**Réponses du Transporteur
à la demande de renseignements numéro 3
de la Régie de l'énergie
(la « Régie »)**

DEMANDE DE RENSEIGNEMENTS NO 3 DE LA RÉGIE DE L'ÉNERGIE (LA RÉGIE) RELATIVE À LA DEMANDE D'APPROBATION DU TRANSPORTEUR POUR LE RENFORCEMENT DU RÉSEAU À 315 kV DE L'EST DE L'ÎLE DE MONTRÉAL (LE PROJET)

Figure R2.2.1
 Réseau limité à la composante « ligne » et travaux de décroisement au point Anjou

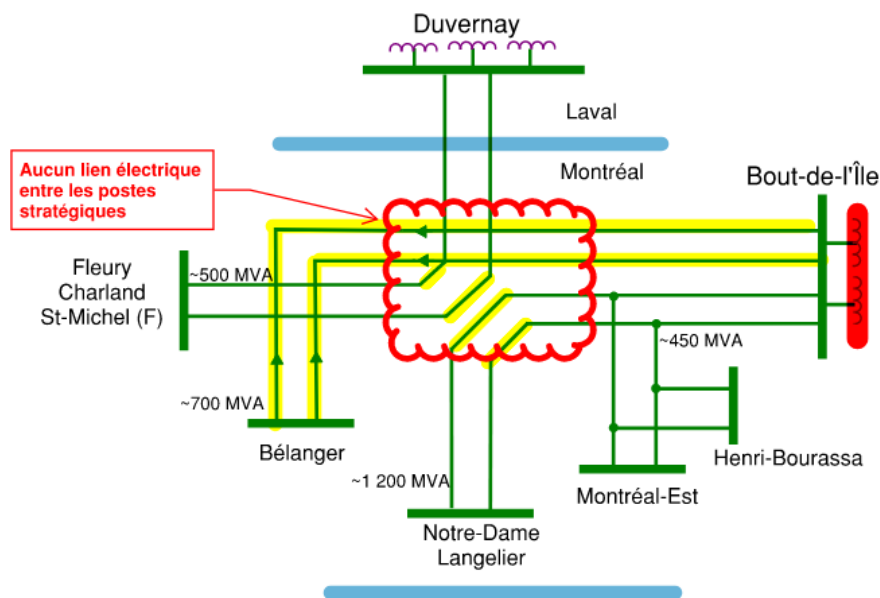
2.2.1. Dans le cas où le Projet autorisé serait limité à la composante « ligne 315 kV », partant du poste Bout-de-l'Île jusqu'à la dérivation Bélanger.

22 **Ainsi, avec seulement la composante « ligne à 315 kV », partant du poste du**
23 **Bout-de-l'Île jusqu'à la dérivation Bélanger, il ne serait pas possible de**
24 **transférer de la charge du poste de Duvernay vers le poste du Bout-de-l'Île**
25 **puisque'il n'y aurait toujours pas de lien électrique entre les deux postes. De plus,**
26 **le poste Bélanger est déjà alimenté par le poste du Bout-de-l'Île.**

1 Pour que ce scénario permette le transfert de charge entre le poste de Duvernay
 2 et du Bout-de-l'Île, des travaux additionnels de décroisement des lignes et la
 3 reconstruction de sections de lignes au point Anjou seraient nécessaires
 4 comme illustré à la figure R2.2.1.

5 La construction de la nouvelle ligne s'avèrerait également plus complexe
 6 techniquement par rapport au Projet. En effet, du fait de l'absence du poste de
 7 sectionnement d'Anjou, le tracé de la ligne vers le point de dérivation Bélanger
 8 serait différent de celui du Projet et comporterait deux croisements de lignes à
 9 315 kV et obligerait une portion souterraine. Ce scénario requerrait l'achat de
 10 terrains ainsi que de l'expropriation. Les travaux additionnels sont estimés à
 11 près de 70 M\$ et seraient évités si le poste de sectionnement d'Anjou était
 12 construit en même temps que la ligne comme proposé au Projet.

13 Dans ce scénario, c'est un bloc de 700 MVA qui serait retiré du transit à
 14 735-315 kV de Duvernay. Cependant, la combinaison des charges des postes de
 15 Bélanger, Langelier, Notre-Dame, Montréal-Est et Henri-Bourassa sur le transit
 16 à 735-315 kV du poste du Bout-de-l'Île causerait un dépassement de capacité
 17 dès la mise en service du projet, ce qui rendrait cette solution techniquement
 18 non acceptable.

4 **Figure R2.2.2.1**
 5 **Réseau limité aux composantes « ligne 315 kV » et « poste de sectionnement »**
 6 **Ligne entre Bout-de-l’Île et poste de sectionnement**

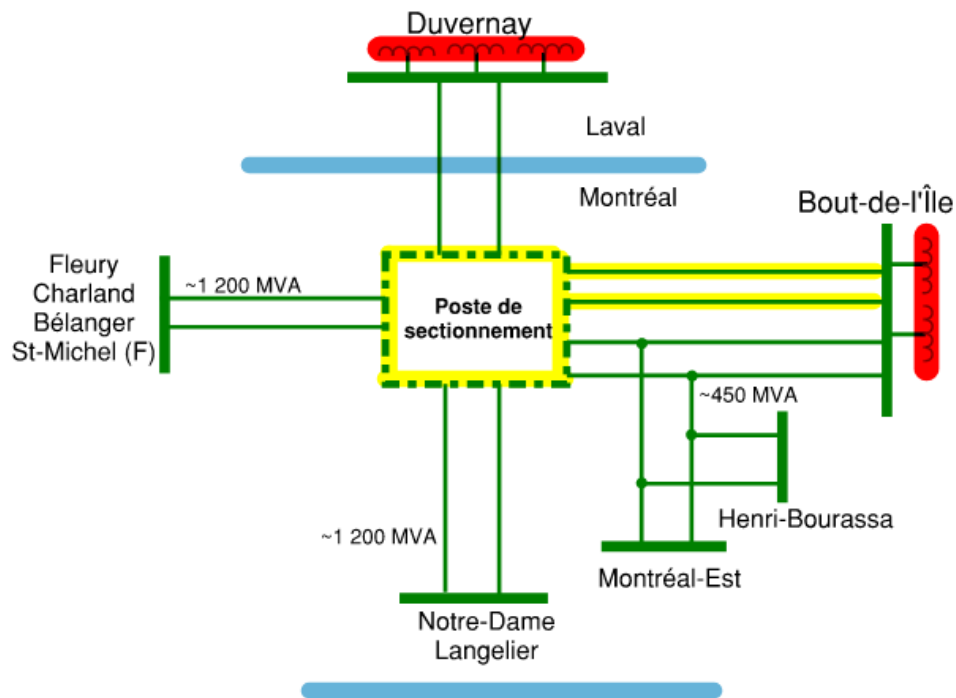
2.2.2.1. Si la ligne 315 kV s’étend du poste Bout-de-l’Île jusqu’au poste de sectionnement d’Anjou.

1 **Si le Projet se limitait aux composantes « ligne » et « poste de sectionnement »**
 2 **avec la ligne à 315 kV qui s’étend du poste du Bout-de-l’Île jusqu’au poste**
 3 **d’Anjou, le réseau obtenu serait le suivant :**

7 **Le poste de sectionnement permettrait d’obtenir les configurations réseaux**
 8 **suivantes :**

1 **Deux des trois configurations laisseraient le poste de Duvernay en dépassement**
 2 **de capacité tandis que la troisième configuration causerait un dépassement de**
 3 **capacité au poste du Bout-de-l'Île dès la mise en service du projet. Ce scénario**
 4 **n'est donc pas acceptable techniquement et ne répond à aucun objectif du**
 5 **Projet.**

Figure R2.2.2.2
Réseau limité aux composantes « ligne 315 kV » et « poste de sectionnement »
Ligne entre Bout-de-l'Île et Bélanger

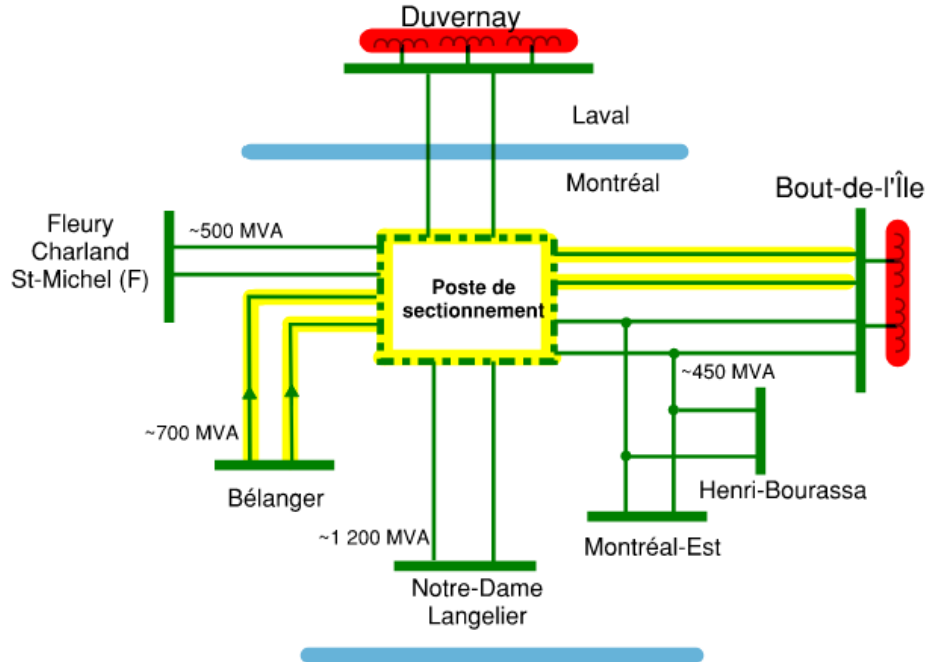
2.2.2.2. Si la ligne 315 kV s'étend du poste Bout-de-l'Île jusqu'à la dérivation Bélanger.

6 **Si la ligne à 315 kV s'étend du poste du Bout-de-l'Île jusqu'à la dérivation**
 7 **Bélanger, le réseau obtenu est illustré dans la figure suivante.**

1 Le tableau R2.2.2.2 présente les configurations réseaux possibles :

2 Deux des trois configurations causeraient un dépassement de capacité au poste
3 du Bout-de-l'Île dès la mise en service du projet tandis que la troisième
4 configuration ne permettrait pas de pallier le dépassement de capacité du poste
5 de Duvernay. Ce scénario n'est donc pas acceptable techniquement et ne
6 répond à aucun objectif du Projet.

Figure R2.3
Réseau limité à la composante « poste de sectionnement »

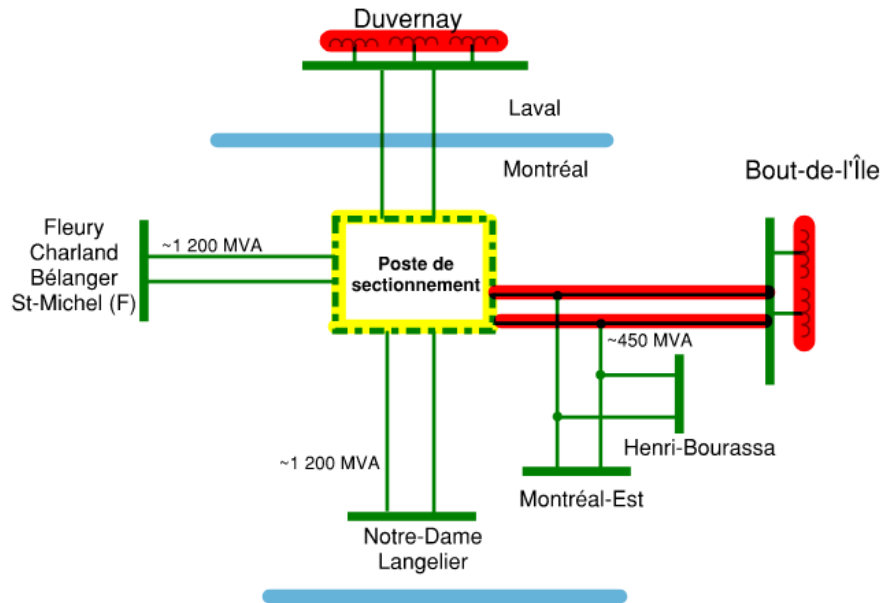
- 2.3 Veuillez indiquer quelle serait la puissance maximale pouvant être transférée du Poste Duvernay, et à quelle pointe hivernale surviendrait un dépassement de capacité thermique sur la ligne biterne 3017-3050, dans le cas où le Projet autorisé serait limité à la composante « poste de sectionnement ». Pour ce cas, veuillez préciser également à quelle pointe hivernale surviendrait un dépassement de capacité de transformation pour chacun des postes Duvernay et Bout-de-l'Île.

21 **Si le Projet se limitait à la composante « poste de sectionnement », la figure**
22 **suivante présente le réseau obtenu.**

1 Le poste de sectionnement permet d'obtenir les configurations réseaux
2 suivantes :

3 Deux des trois configurations causeraient un dépassement de capacité au poste
4 de Duvernay dès la mise en service du projet tandis que la troisième
5 configuration causerait un dépassement de capacité sur la ligne 3017-3050 ainsi
6 qu'au poste du Bout-de-l'Île, et ce, dès la mise en service du projet. Ce scénario
7 n'est donc pas acceptable techniquement, ne permet pas de transférer de la
8 charge du poste de Duvernay vers le poste du Bout-de-l'Île et n'améliore pas la
9 fiabilité du réseau 315 kV de l'Est de l'île de Montréal.
